Aktenzeichen: BP 220086 - Vorhabenbezogener Bebauungsplan Nr. 8 „Solarkraftwerk Spornitz“

Erklärung zur Stellungnahme des Landkreises Ludwigslust Parchim FD 38- Brand- und Katastrophenschutz im Rahmen der frühzeitigen Beteiligung der Träger öffentlicher Belange vom 02.12.2022

Anlage: Graphische Darstellung

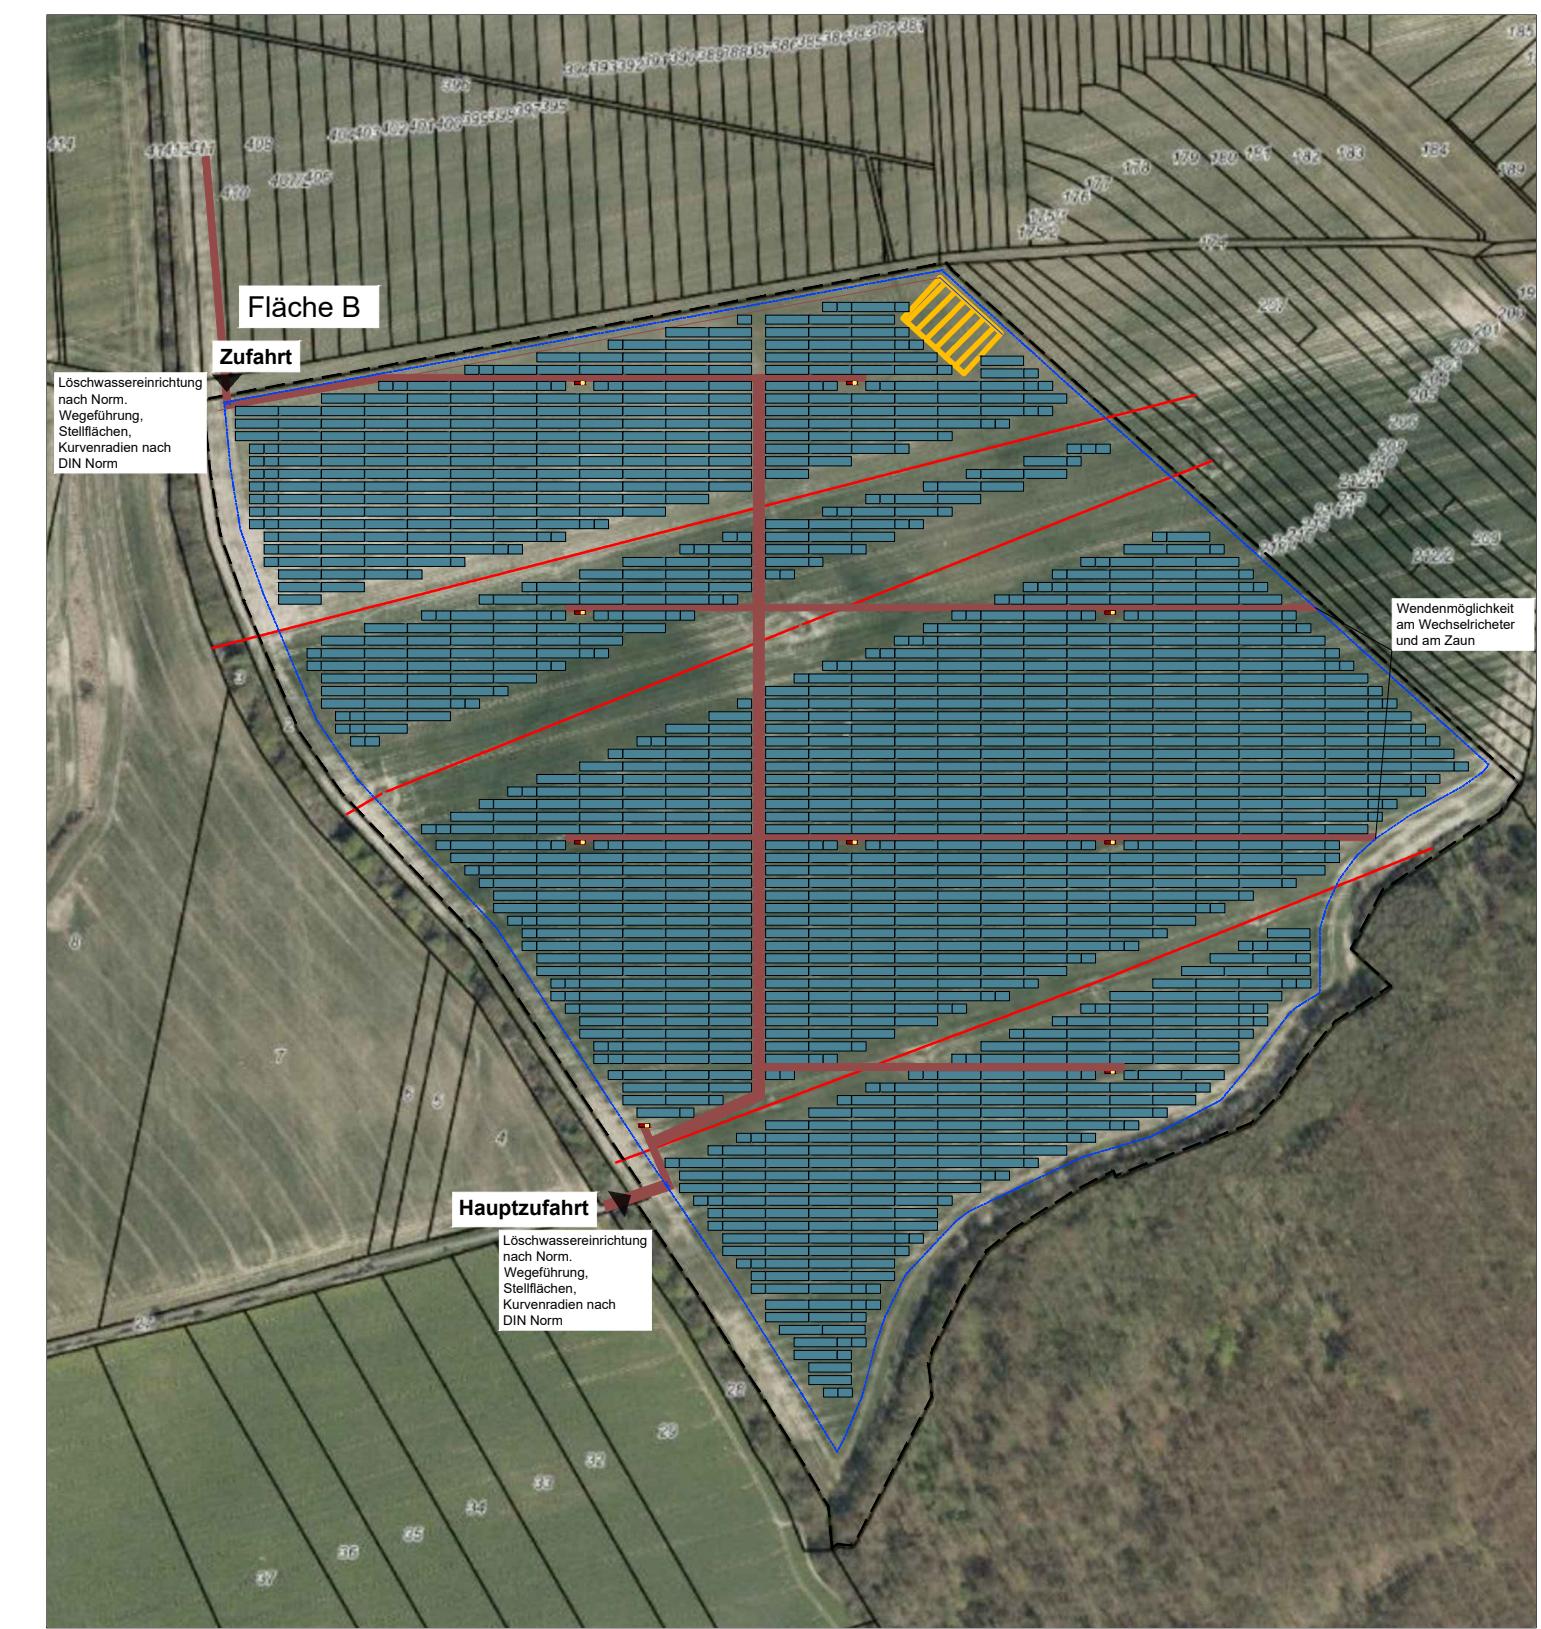
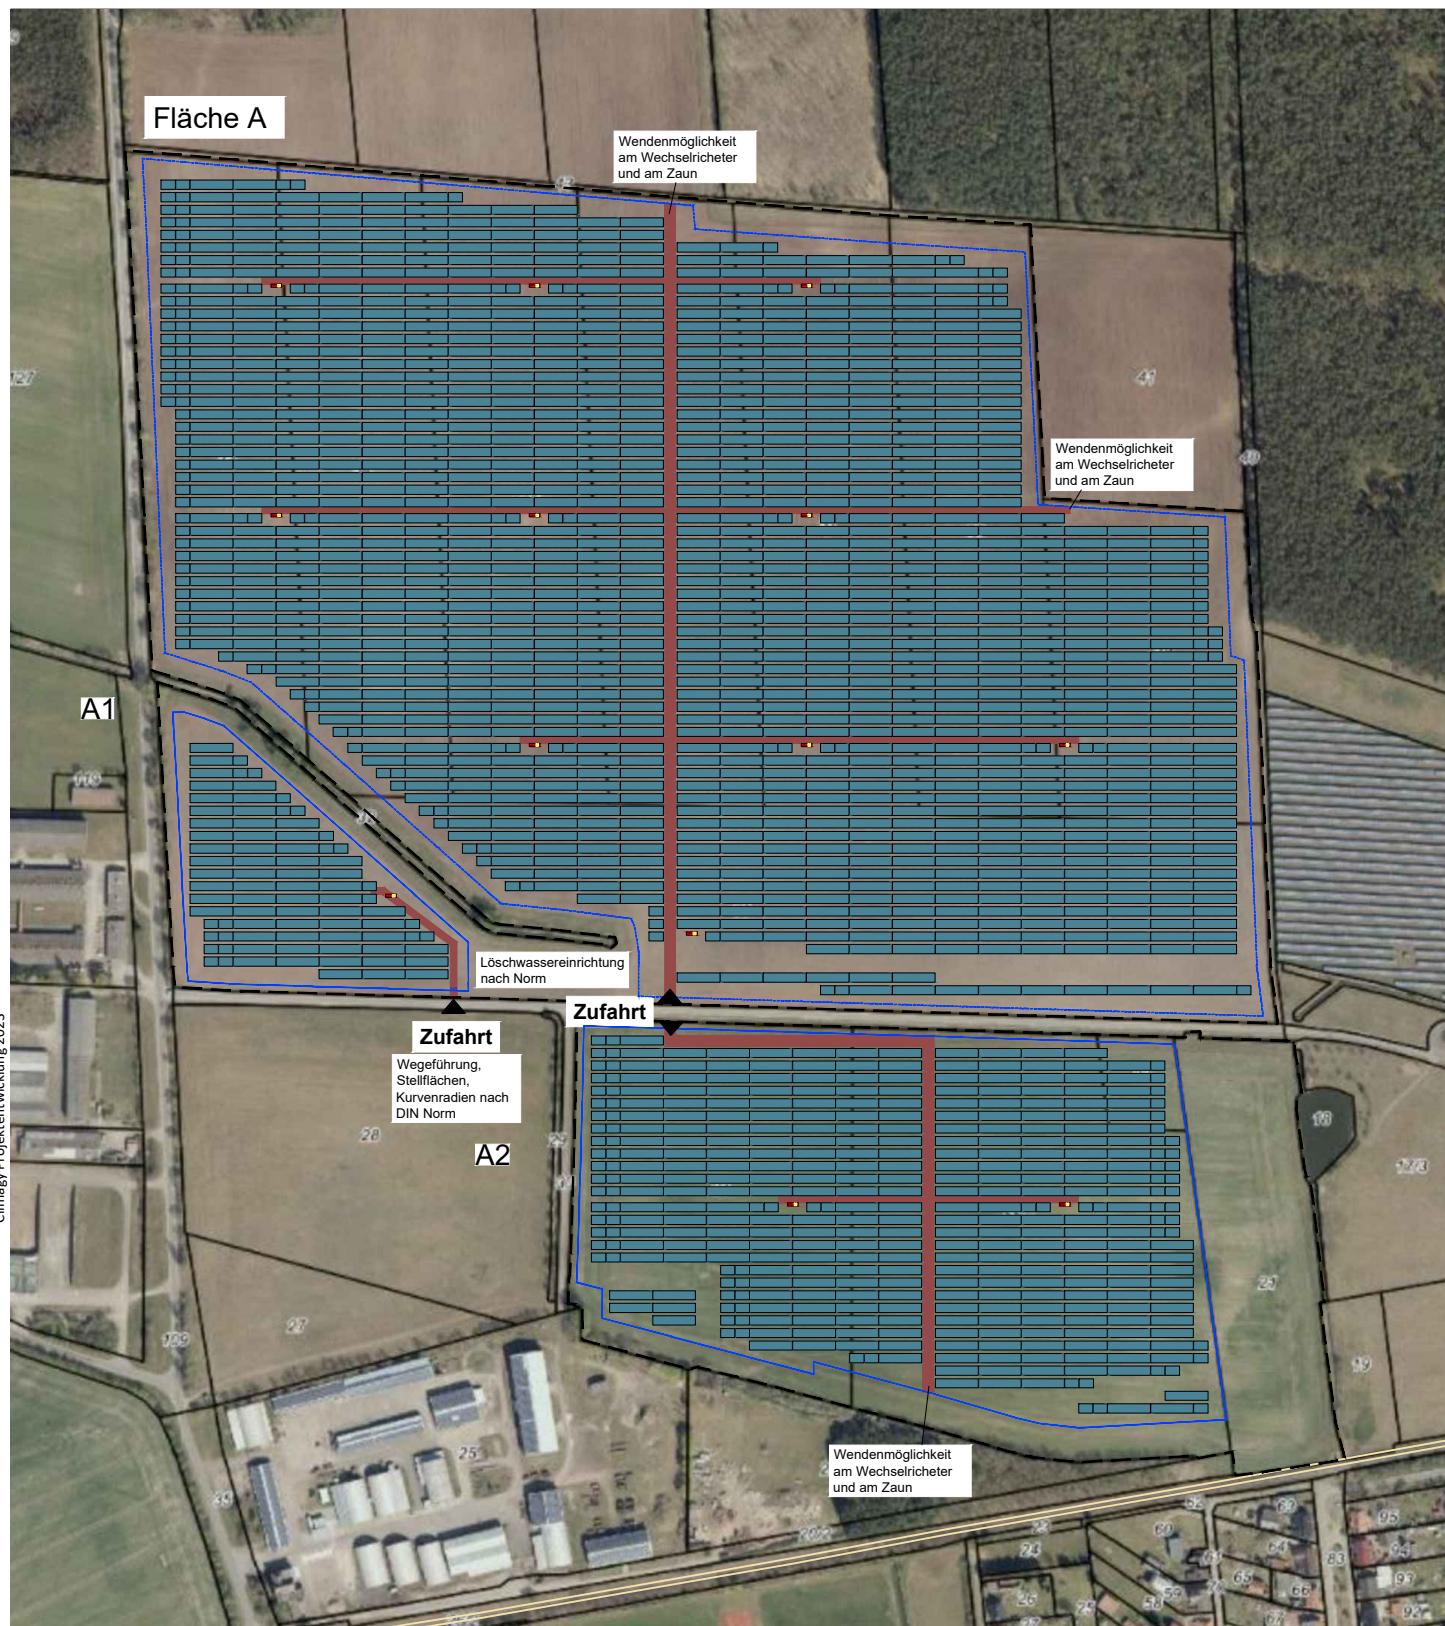
1. Die Zugänge und Zufahrten von öffentlichen Verkehrsflächen für Feuerwehren müssen mindestens in einer Breite 3,5 m und für eine Achslast von 10 t (zulässiges Gesamtgewicht 16 t) in Abstimmung mit der Brandschutzdienststelle hergerichtet werden.
Die Einzäunung der Anlage mit einer Toranlage ist als Zufahrtsmöglichkeit für die Feuerwehr über eine Feuerwehrschließung sicherzustellen.
Die genannten Punkte haben der „Richtlinie über Flächen für die Feuerwehr“ zu entsprechen.
2. Für die PV-Anlage Spornitz ist die Löschwasserversorgung mit 48 m³ über 2 Stunden oder 96 m³ statisch sicherzustellen.
3. Eine graphische Darstellung erfolgt im Rahmen der Ausführungsplanung auf Basis der tatsächlich gewählten Komponenten.
